INFORMAÇÃO Nº 14/2023/SIE/CRNOR

Em atenção ao Processo SCC-00005821/2021 Vol.: 1, onde solicita-se manifestação acerca da execução dos serviços junto a Rodovia: SC-114, trecho: Entroncamento BR-116 – Itaiópolis, objeto do Contrato: CT.062/2021, a cargo da empresa Construtora Fortunato Ltda, informa-se o que segue:

ORDEM DE SERVIÇO Nº 011/2023

IMAGENS:

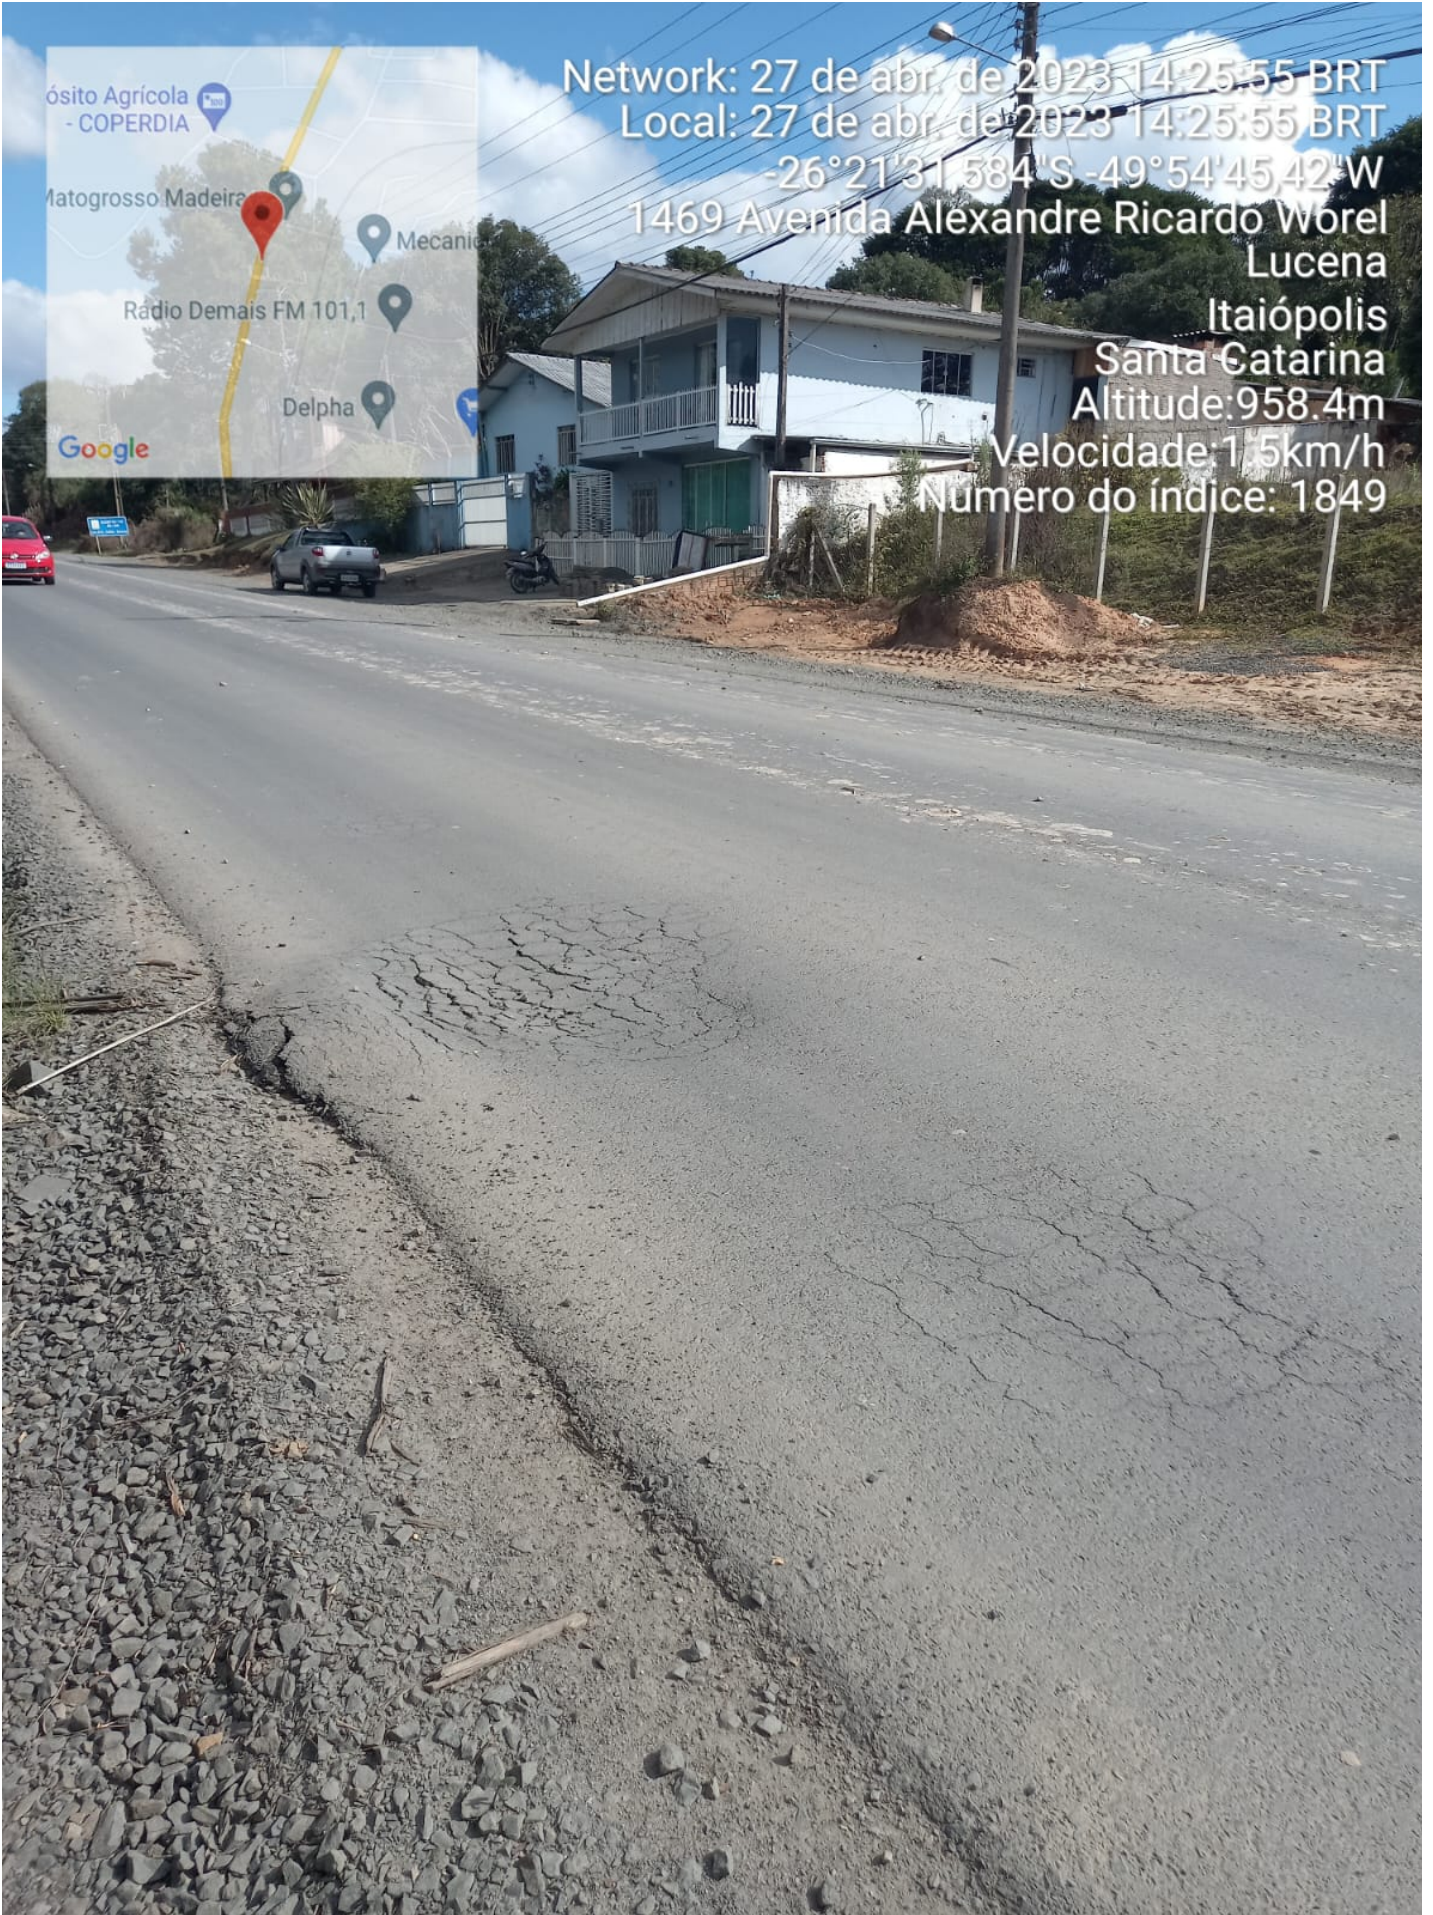
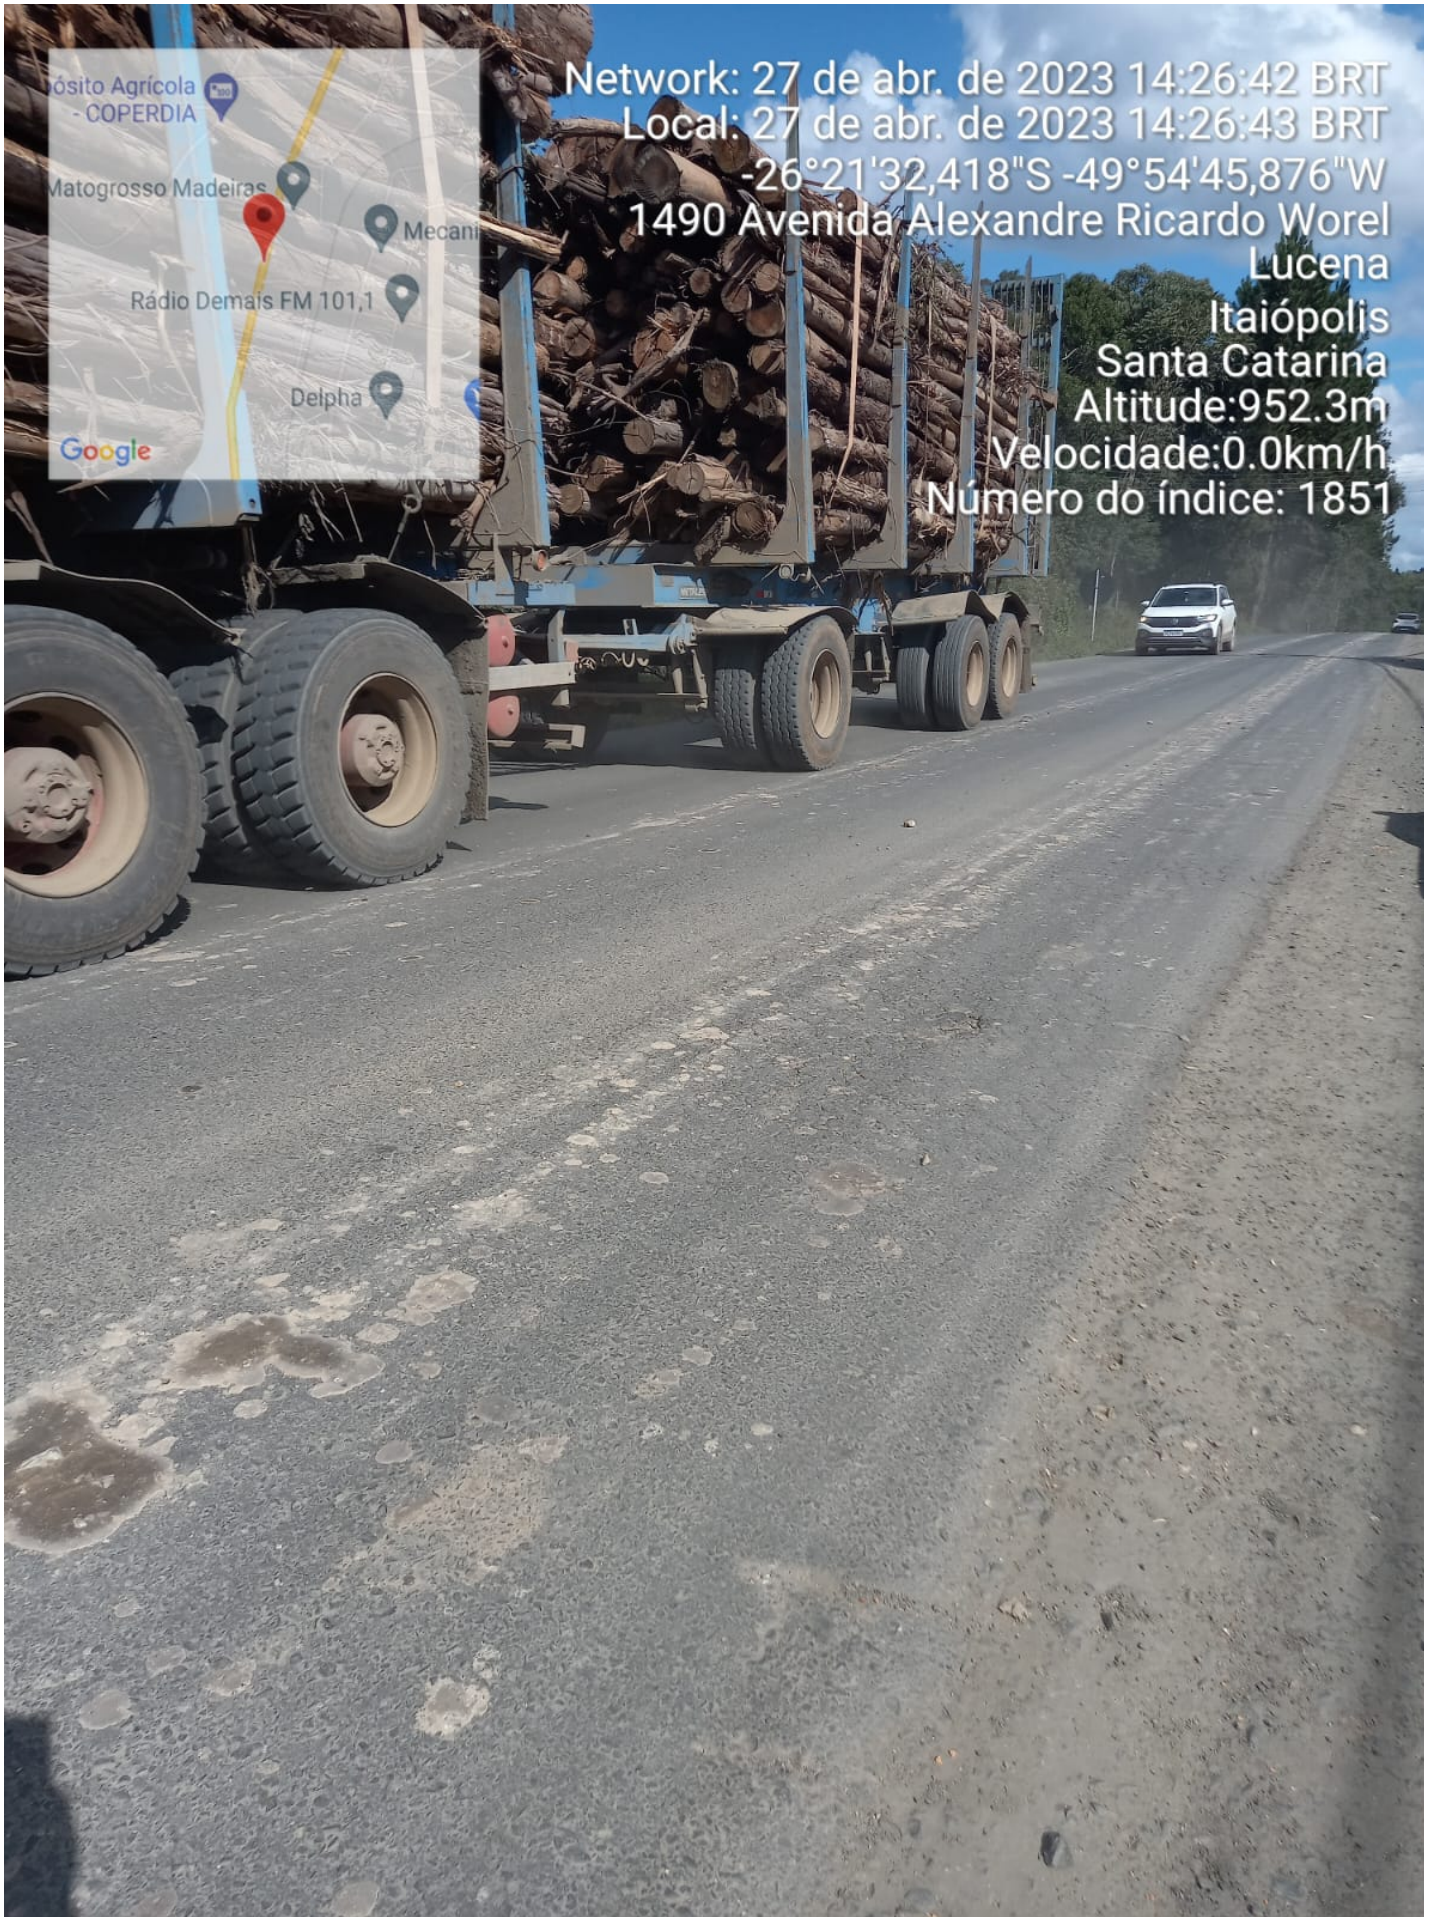
B2) – Como exemplo podemos citar o segmento entre os km 10+800 ao km 10+980, onde a capa asfáltica (e= 0,04 m - primeira camada), apresentou inúmeras imperfeições, até mesmo a ruptura do pavimento, no entanto, em tal segmento vinha sendo despejado águas servidas (esgoto) de casas adjacentes a pista de rolamento, saturando por completo o subleito e conseqüentemente vindo a deteriorar o pavimento em locais pontuais;

Anexo, algumas imagens do trecho onde foi observado tais imperfeições/fadiga do pavimento, que serão sim equacionadas o mais breve possível pela construtora, a qual tem responsabilidade pela qualidade da obra num todo.

Assim como, entre o Km 10+790 ao km 10+990, lados E/D, devido a fadiga precoce da 1ª camada de CAUQ, proveniente da ação de águas de esgoto, oriundas de residências adjacentes a rodovia, com isso saturando o sub-leito.

Como solução, houve contato com a Prefeitura Municipal de Itaiópolis, onde foi exposto o fato, e esta prontamente executou em parceria com a empresa construtora uma canalização longitudinal, diâmetro 0,40 m, sob o acostamento da rodovia, no intuito de condução adequada de tal esgoto. No entanto, é de conhecimento que o pavimento (sub-base, base de brita graduada e capa asfáltica) necessita de remoção parcial para sua perfeita aceitação por parte da SIE/Fiscalização;

Pela presente fica a empresa Construtora Fortunato Ltda, CNPJ/MF 82.607.623/0001-91, detentora do Contrato: CT.062/2021, a executar reparos no pavimento da Rodovia: SC-114, trecho: Entroncamento BR-116 – Itaiópolis, entre o km +5+120 ao km 3+123, lado direito, onde a capa asfáltica apresenta rupturas significativas;
